# 調 查 報 告

壹、案由：據訴，經濟部水利署辦理烏嘴潭人工湖工程，將大量工程土方傾倒於烏溪河床，疑涉違反環境影響評估及水土保持等相關規定，亦未依法辦理生態檢核，影響生態平衡等情。究工程剩餘土方實際處理情形為何？是否符合相關法令規定？應否辦理生態檢核？均有深入瞭解之必要案。

圖2 110年8月5日災害示意圖

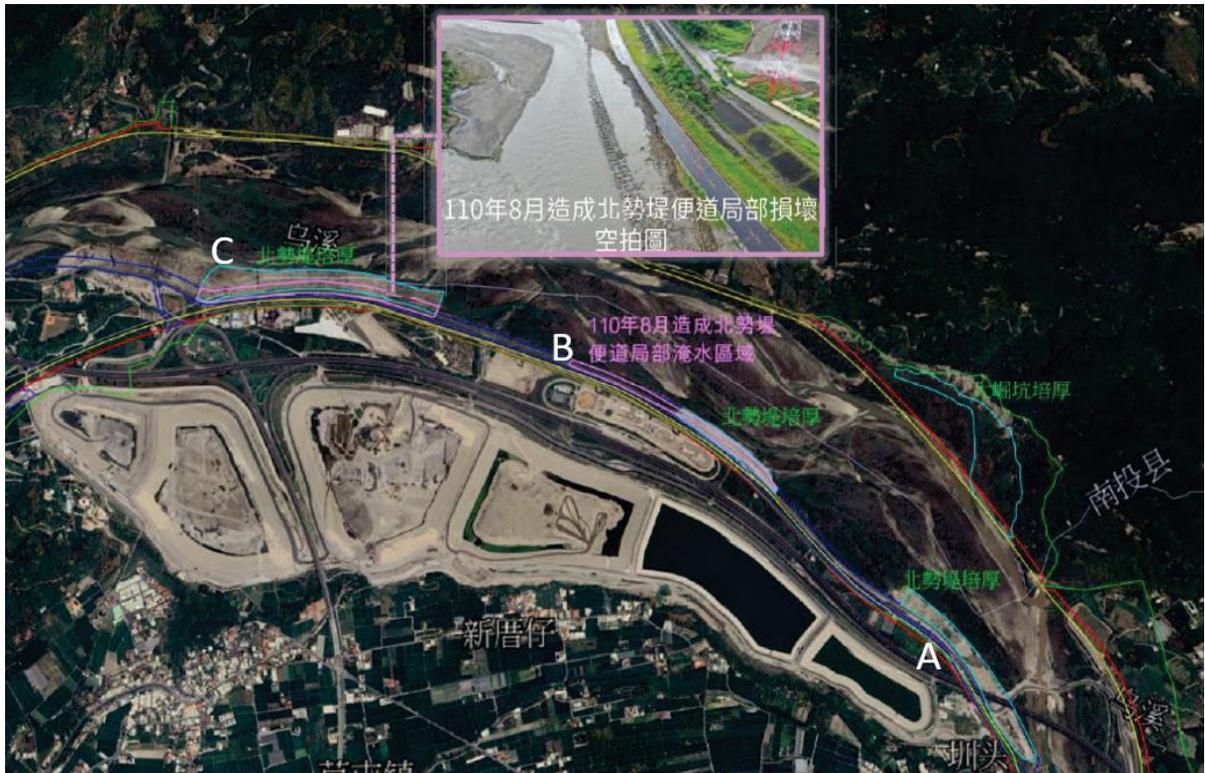
1、110年8月5日豪雨，造成北勢堤防堤前培厚兼施工便道西側道路沖蝕導致損毀道路坍塌，且沿線區段路基皆有損毀掏空及既有鼎塊倒塌等災損，沖毀數量約10萬立方公尺，施工便道遭沖毀計有B區及C區（如上圖），此2處災後修復培厚數量共計約95萬立方公尺（B區培厚約9萬立方公尺，災後修復加固培厚寬度增加約10公尺，C區培厚約86萬立方公尺，災後修復加固培厚寬度增加約60～80公尺）。

- 3、惟查，上開豪雨沖毀B、C區共計10萬立方公尺，水利署以災後搶修與加固為由，培厚數量為95萬立方公尺，係沖毀數量9.5倍，無辦理生態檢核，是否符合「公共工程生態檢核注意事項」第2點規定，經本院函詢工程會，該會113年10月18日函復本院：「B、C區災後培厚95萬立方公尺，因應110年8月5日豪雨災損後，需進行修復並加固堤防，依據生態檢核注意事項第2點第1項第1款『災後緊急處理、搶修、搶險』及第2項『災後原地復建』規定，此次培厚是基於災害後的搶修需求，並考量未來河防安全，爰符合規定。惟即便依規定可免辦生態檢核，仍不可忽視生態保護之重要性。水利署作為河川管理單位，在施工過程中應進行適當之生態影響評估，確保工程在維護河道穩定性的同時，減少對當地生態環境的負面影響，具體執行由水利署靈活處理。本案水利署基於河防安全進行之培厚作業，具體培厚範圍和規模之確定屬該署權責，由其專業技術人員依據防災需求進行設計與施工，實際執行及合規性判定仍需由該署本權責妥處。」

(五)綜上，水利署辦理烏嘴潭人工湖工程之施工便道，共計填築47.2萬立方公尺，110年5月A區培厚23萬立方公尺，110年8月5日豪雨B、C區沖毀10萬立方公尺後，對B、C區培厚高達9.5倍數量的95萬立方公尺，三區皆以「災後緊急處理、搶修、搶險」為名免辦生態檢核，雖經本院函詢工程會確認符合生態檢核注意事項規定，惟高達百萬立方公尺之土方置於烏溪河床之中，工程會亦認為不可忽視生態保護之重要性，水利署既為河川主管機關，河防安全與生態保護應予兼顧，方能符合環境永續。此外，工程會允宜就本案B、C區培厚數量高達9.5倍，針對「公共工程生態檢核機制」相關規定進行更細緻化研修，避免行政機關本於權責無限擴張處置，且以「災後緊急處理、搶修、搶險」為由，規避辦理生態檢核相關事項。

2、水利署於113年10月14日函復本院說明：「110年8月5日豪雨災損為10萬立方公尺，茲因B、C區培厚段之災損區域係屬流向易受河床地形、坡陡等影響而擺盪不定，及其亦屬水流直衝水域，且當時除原施工便道受損之外，既有堤防基腳亦遭受沖蝕之狀況，爰若當時僅針對災損10萬立方公尺區域逕為進行搶險復舊，則無法確保避免在汛期

間，又再遇颱風豪雨所衍生的洪水直接衝擊堤防基腳之現象，即實在無法確保施工便道及北勢堤防之安全。故為防止災情損害擴大，當時所施作之保護工程除確保維持施工便道之既有功能外，亦需加固保護原有堤防之安全，且在考量河道流路狀況、水流方向、流速、工法與材質等因素，又再經相關專業技師進行水理演算，以確保不影響通洪斷面，如此方能進行施工便道土方培厚加固搶險作業，並以培厚95萬土方來保護北勢堤防安全。」

圖10 烏嘴潭人工湖附近環境監測物種示意圖

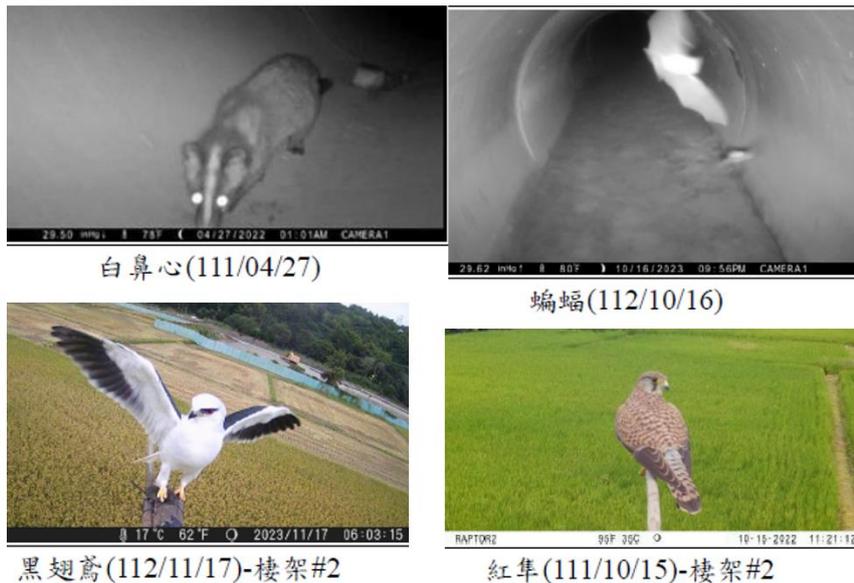
(五)綜上，水利署辦理烏嘴潭人工湖工程，除提供彰化及草屯地區民生用水外，亦同時針對附近生態環境進行監測，烏嘴潭周遭長期有3隻石虎常駐其中，以及對於巴氏銀鮡進行營救、復育與建置庇護池，目前已繁殖至少800隻巴氏銀鮡等，水利署於工程完工後，允應就該等生態維護及監測相關作為，彙整揭露於網站及社群媒體，或研議融入烏嘴潭人工湖之環境教育中，讓民眾得以了解並協助烏嘴潭附近環境之生物多樣性監測措施。
